## MVSC-300/460-3E1/3E2 系列電磁閥

## MVAA-300/460-3A1/3A2 系列氣動閥

### 側面固定孔位設變通知

變更前	變更後
	MVSC-300-3E1-NC/NO	
外觀尺寸

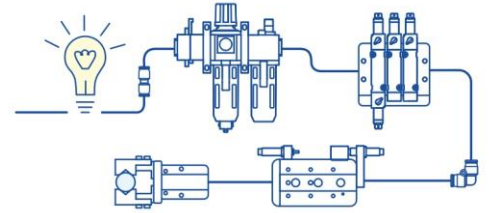
提升本體側面固定孔位，避免與端蓋固定螺絲干涉。
